Ministero della Cultura

DIREZIONE GENERALE ARCHEOLOGIA, BELLE ARTI E PAESAGGIO
SERVIZIO V

Oggetto: **[ID 5161]** Procedimento di Valutazione di impatto ambientale ai sensi dell'art. 25 del D.Lgs. 152/2006 relativa al progetto di impianto eolico "**Parco Eolico Volturino**" costituito da 10 aerogeneratori per una potenza complessiva di 48 MW, da realizzarsi all'interno del territorio comunale di Volturino (FG), nelle località di Selva Piana e Parco Giovenco.
Proponente: RWE Renewables Italia S.r.l (ex Innogy Italia S.p.a.)
Parere tecnico istruttorio della DG ABAP.

In arancione gli aerogeneratori Innogy Italia S.r.l., in nero quelli esistenti, in verde impianto EDP Renewables in corso presso il MiTE.. In viola il percorso tratturale Lucera Castel di Sangro. (Elaborazione SABAP-FG).

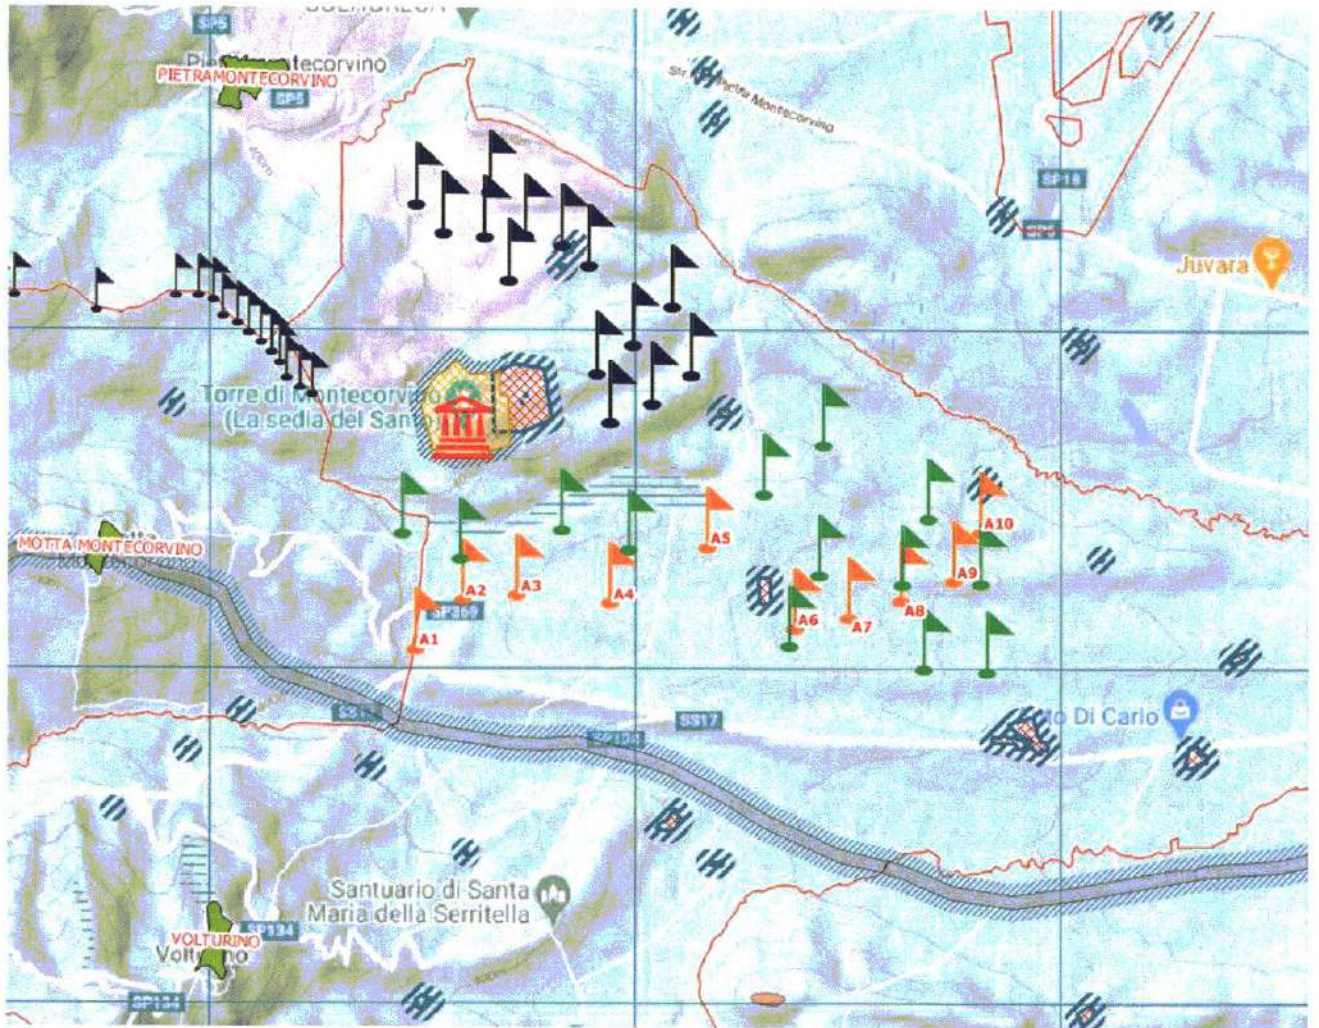
È utile riportare nella seguente planimetria come l'area si stia saturando di ulteriori progetti di impianti eolici. È da notare che nella stessa area è in corso di valutazione (PUA ID 5059) un ulteriore impianto eolico della ditta EDP Renewables che addirittura si sovrappone a quello della Innogy Italia.
